H24-B14-1深度43.19~43.62m 走向・傾斜 (No.157-追3) を変更

H24-B14-1深度43.19~43.62m 走向・傾斜 (No.157-追3) の変更に伴い, 条線 (No.157-追4) を変更

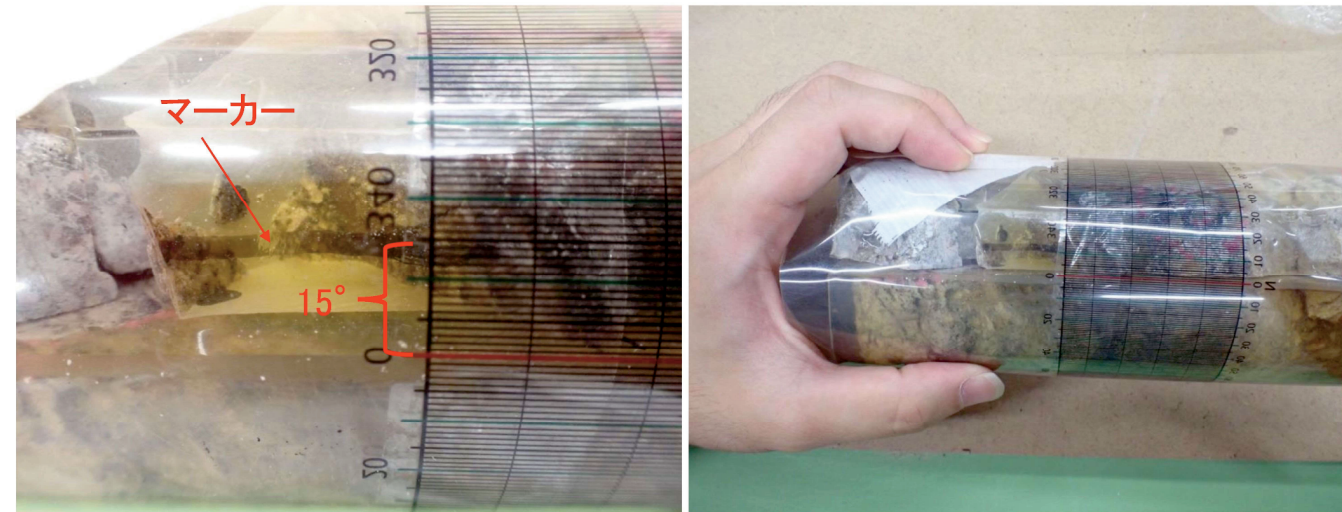
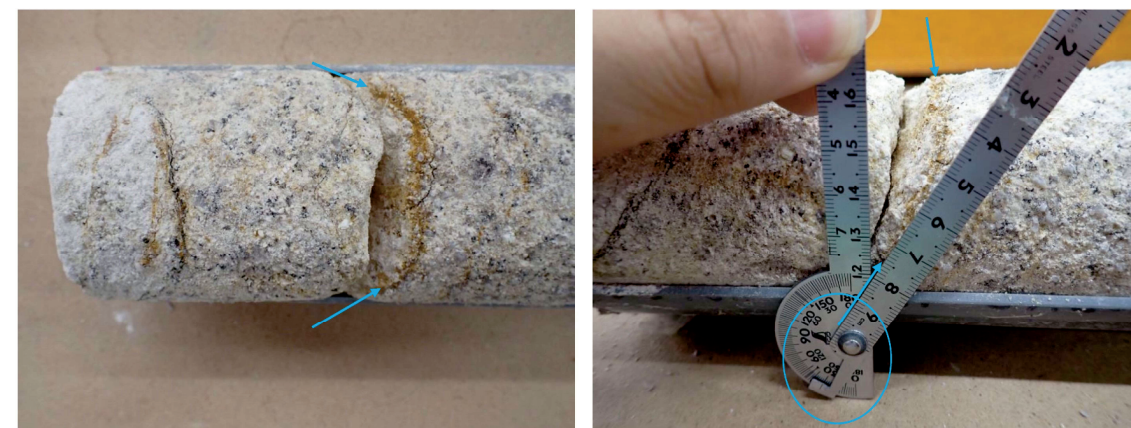
- 姿勢の復元に使用する走向・傾斜が既知の面と最新活動面の姿勢の差を確認し、見かけの走向の差15°、見かけの傾斜の差0°を得た。

切断面とマーカ(赤丸と水色丸の差)は15° である。

最新活動面(赤矢印の面)のコアにおける見かけの傾斜は30° である。

姿勢の復元に使用する面(水色矢印の面)のコアにおける見かけの傾斜は30° であり、最新活動面と見かけの傾斜は一致する。

H24-B14-1深度43.19~43.62m 走向・傾斜 (No.157-追3) を変更

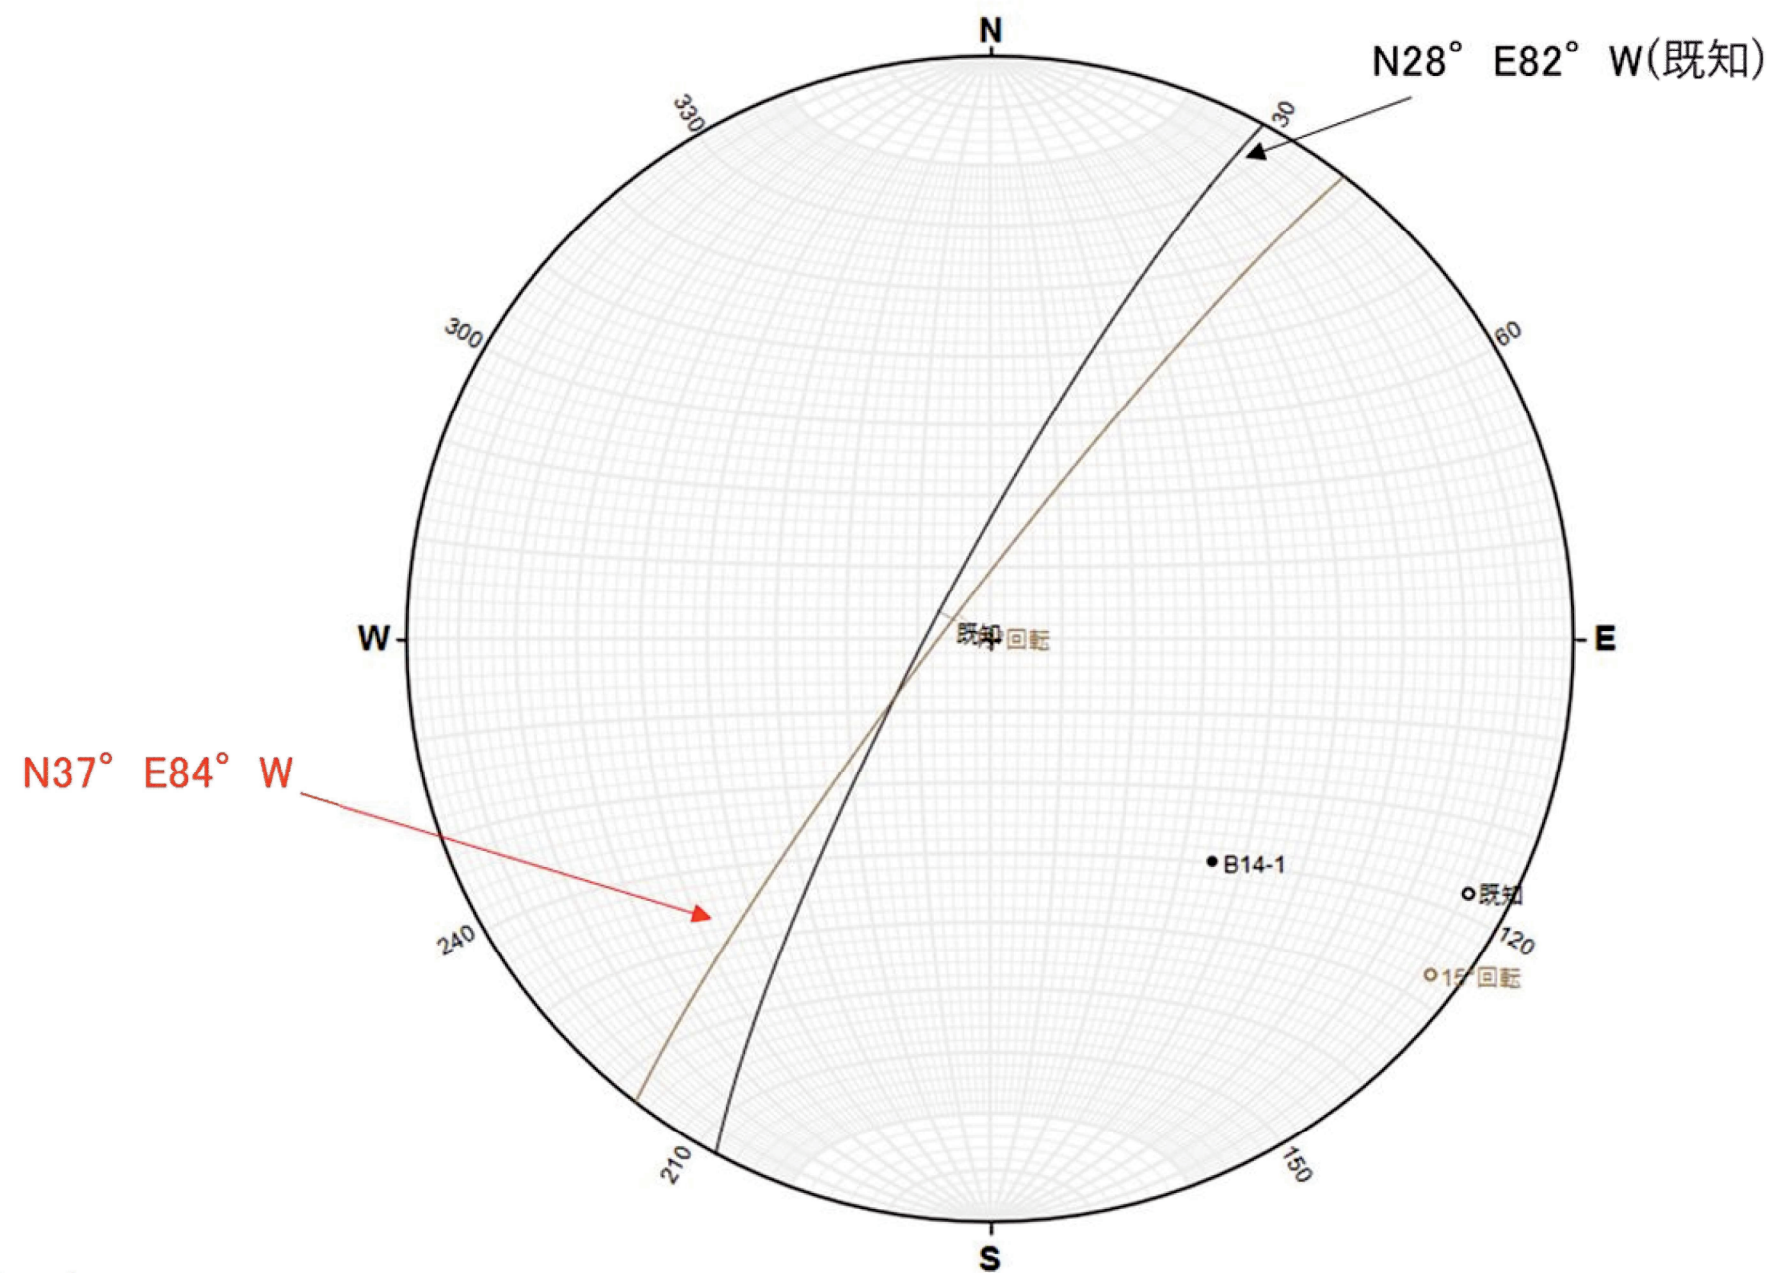
- H24-B14-1孔 深度43.19~43.62mの破碎部の最新活動面の走向・傾斜を、走向・傾斜が既知の割れ目の姿勢から復元を行った。
- 走向・傾斜が既知の割れ目 (N28°E82°W) を、最新活動面の見掛けの傾斜角の差0°、最大傾斜方向のなす角15°回転し、最新活動面の走向・傾斜 N37°E84°Wを推定した。

H24-B14-1深度43.19~43.62m 走向・傾斜 (No.157-追3) を変更

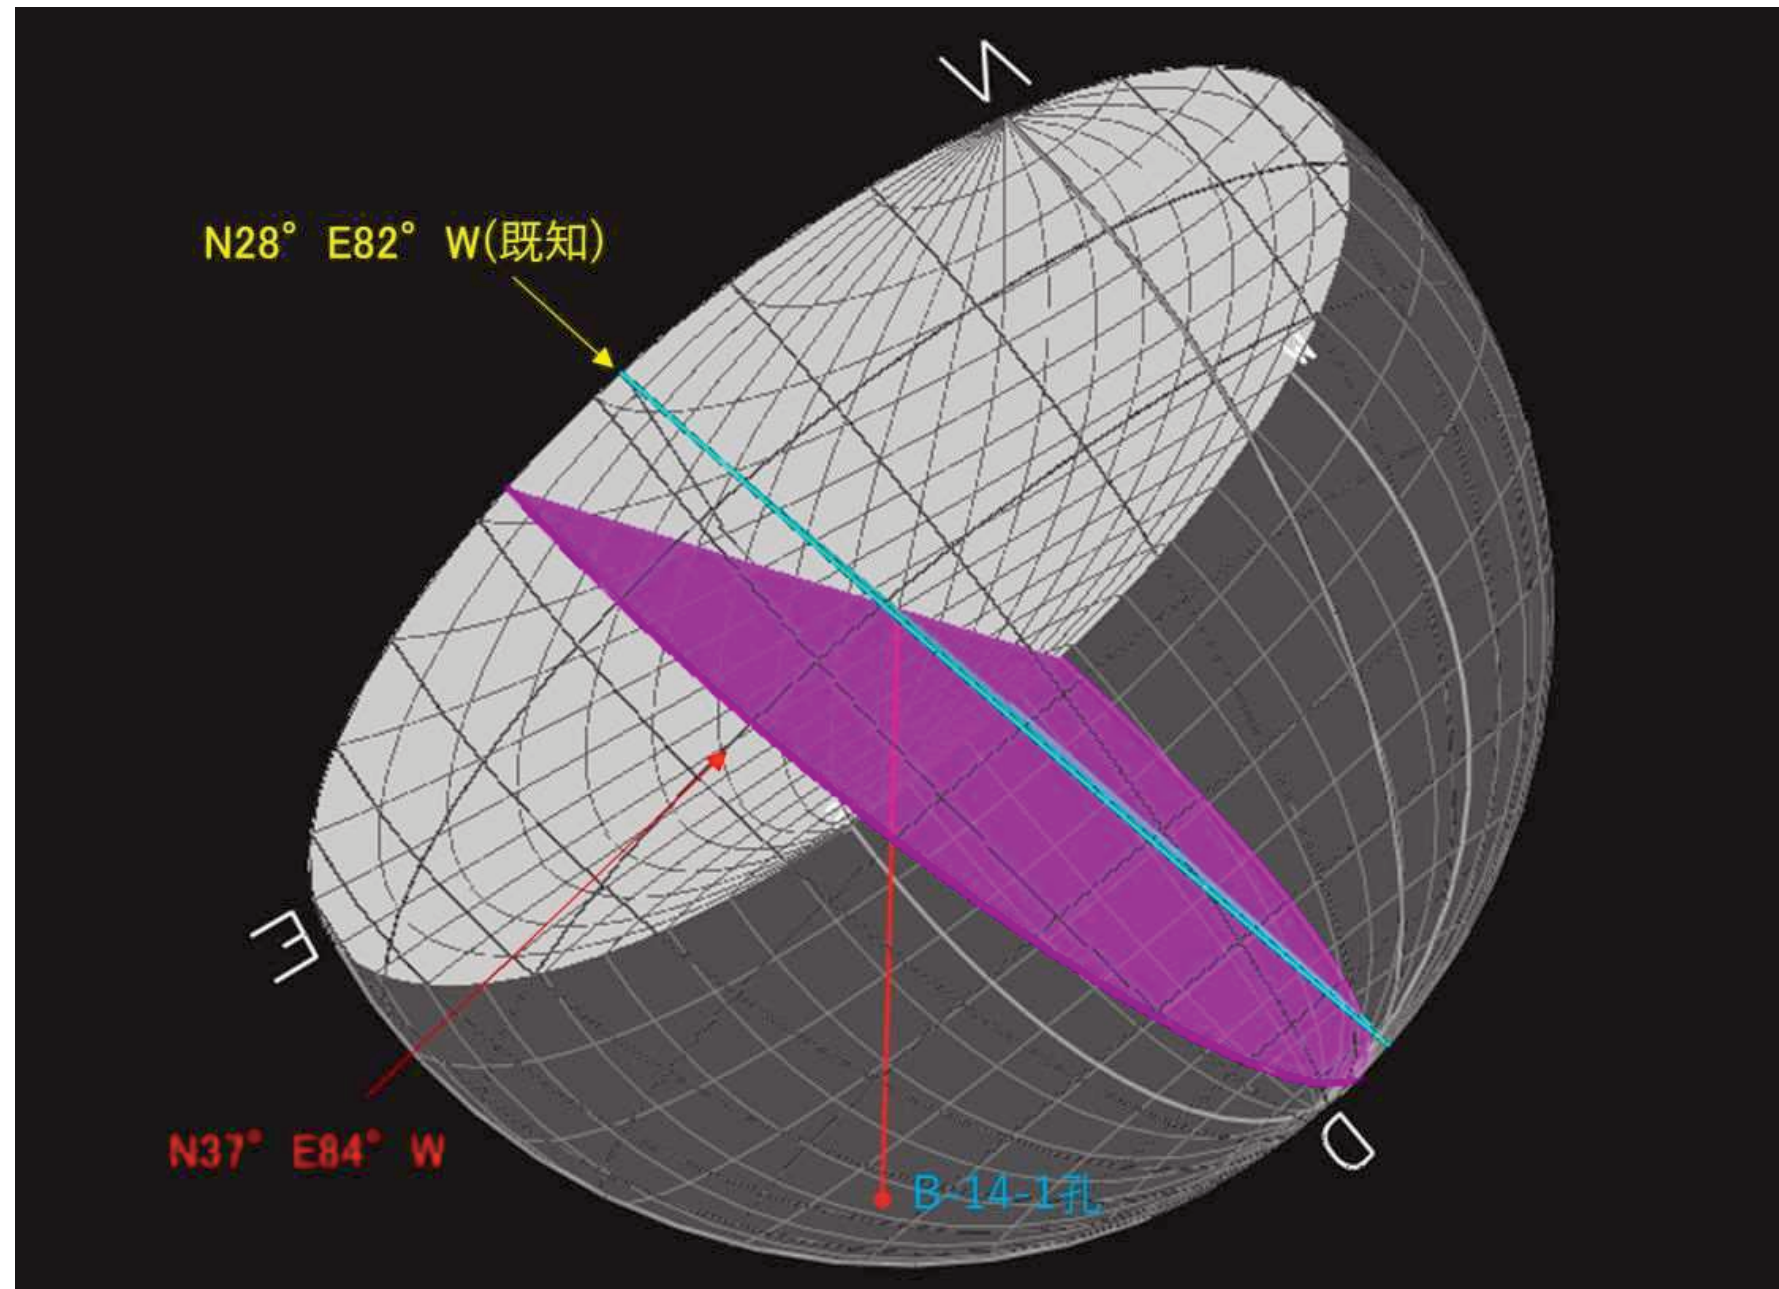
- H24-B14-1孔 深度43.19~43.62mの破碎部の最新活動面の走向・傾斜を、走向・傾斜が既知の割れ目の姿勢から復元を行った。
- 走向・傾斜が既知の割れ目 (N28°E82°W) を、最新活動面の見掛けの傾斜角の差0°、最大傾斜方向のなす角15°回転し、最新活動面の走向・傾斜 N37°E84°Wを推定した。

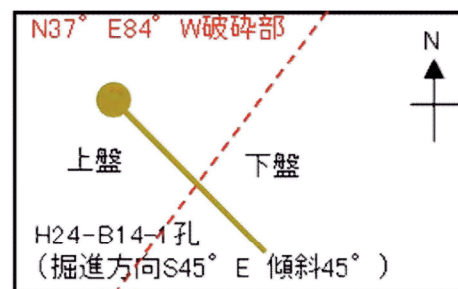
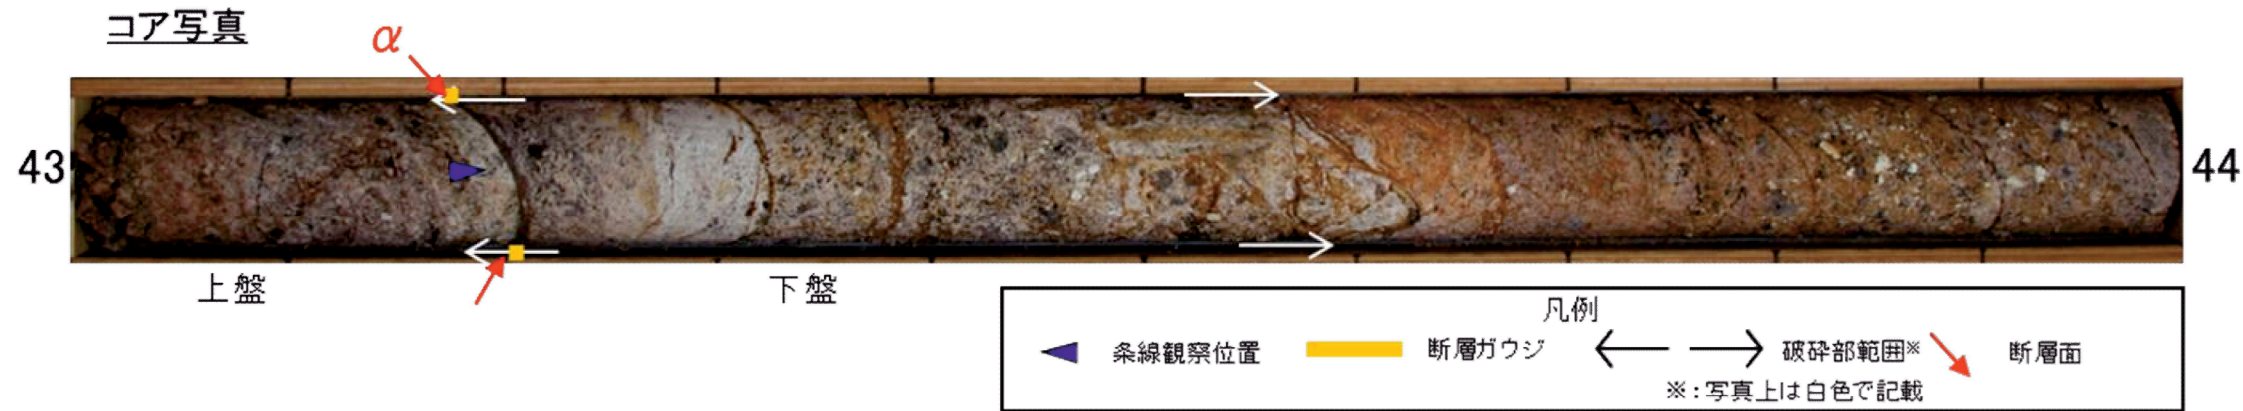
- H24-B14-1孔 深度43.21mの断層面の走向・傾斜はN37°E84°Wであり, 条線観察は上盤側から実施している。

図1 H24-B14-1孔位置平面図(模式図)

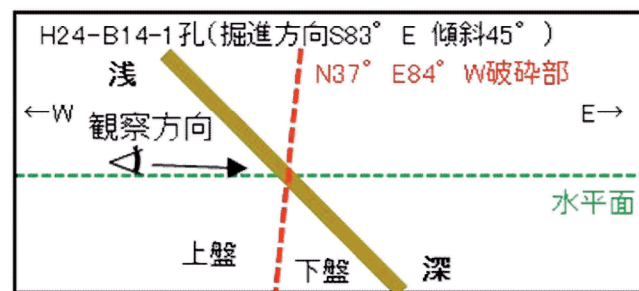
- ボーリングは掘進方向S45° E, 傾斜45° で掘削している。
- 破碎部の走向・傾斜はN37° E84° Wであり, ボーリングと破碎部の平面的な位置関係は左図のようになる。
- 破碎部は北西傾斜であることから, 北西側が上盤, 南東側が下盤となる。

図2 H24-B14-1孔を通る断面図(模式図)

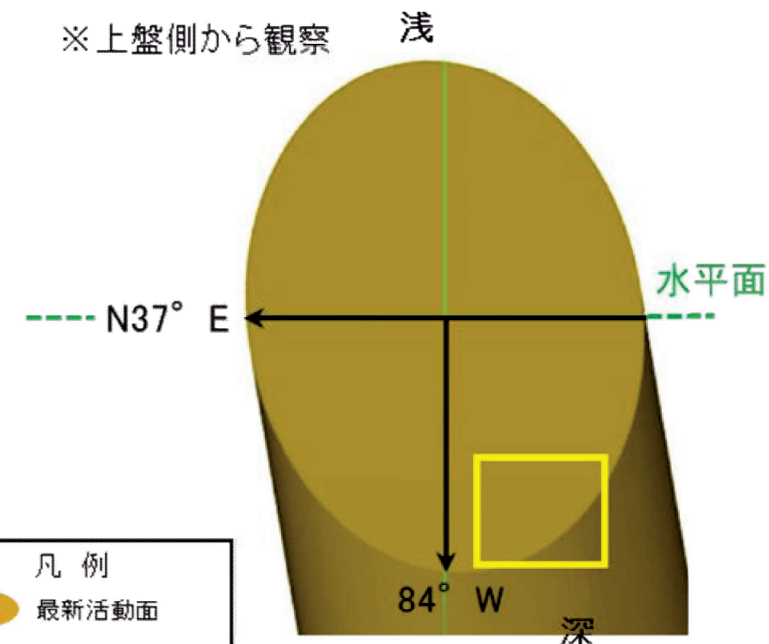
- ボーリング(掘進方向S45° E, 傾斜45°)と破碎部(走向・傾斜N37° E84° W)をボーリング孔沿いの断面図で示すと左図のようになる。
- ボーリング孔の浅い側が上盤, 深い側が下盤となる。
